Beantwoording vragen informatieavond herinrichting Acacialaan

25 februari 2022

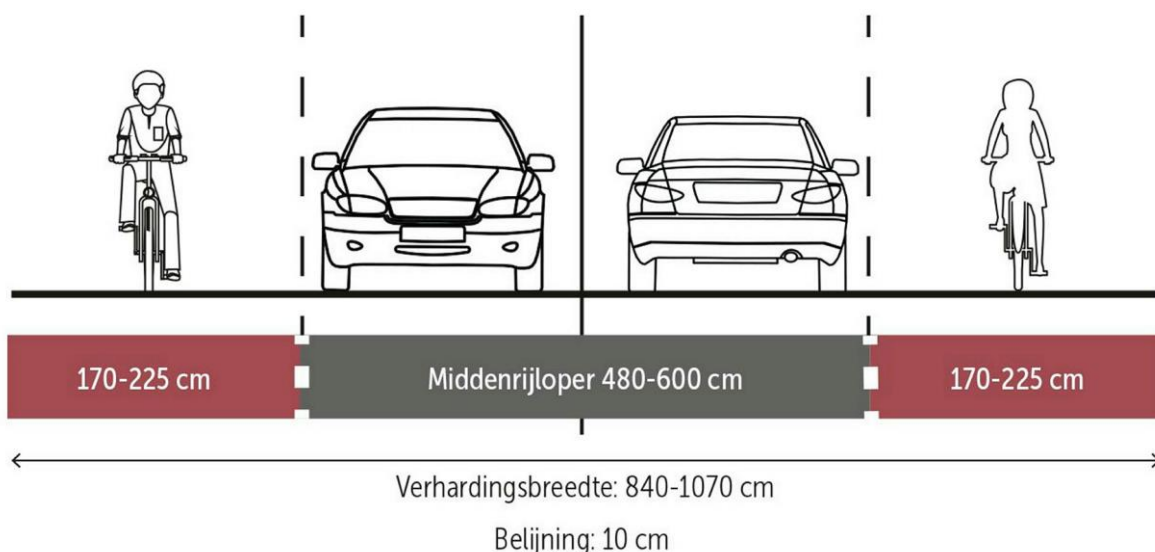
- Verbod op vrachtverkeer: is dat ook bedienend vrachtverkeer voor de Lidl? En landbouwvoertuigen?

Het huidige vrachtwagenverbod blijft gehandhaafd, met uitzondering van bestemmingsverkeer. De Lidl is een bestemming in het gebied waardoor dit vrachtverkeer mag rijden via de Acacialaan. Er zijn afspraken gemaakt dat dit vrachtverkeer bij voorkeur komt aanrijden via de Willem-Alexanderlaan, er zal met Lidl contact worden opgenomen om dit onder de aandacht te brengen. Voor landbouwvoertuigen is het toegestaan om gebruik te maken van de Acacialaan.
